**Do wszystkich Wykonawców
ubiegających się o udzielenie
zamówienia publicznego**

Dotyczy postępowania: **Zakup aparatu RTG, USG oraz rezonansu magnetycznego dla Szpitala Ogólnego w Wysokiem Mazowieckiem**
Znak sprawy: 33/2020

Zapytanie nr 113 - dotyczy pkt. 33 Załącznika nr 1, Pakiet Nr 3, w którym Zamawiający wymaga:

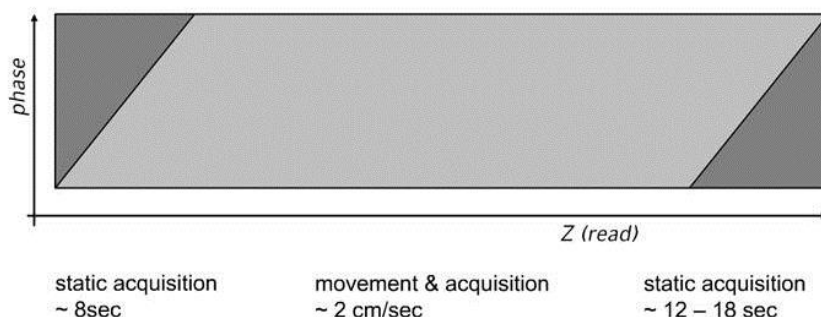
Czy Zamawiający zgodzi się na usunięcie pkt 33?
